Artikelwijziging: SAC gereedschapskoffer 400 0072 10 naar 400 0237 10 met extra gereedschap

LuK 0016

Figuur 4: Blokkeer element

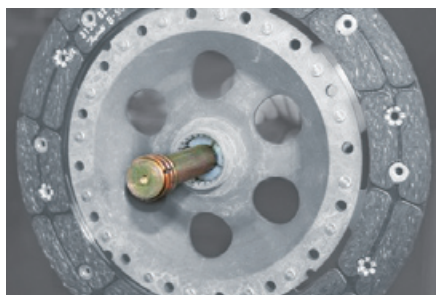
Nieuw: 400 0238 10

Dit is het ontspangereedschap voor de laatste generatie SAC-koppelingen met blokkeerelement, gebruikt in verschillende VW/Audi/Seat of Skoda modellen.
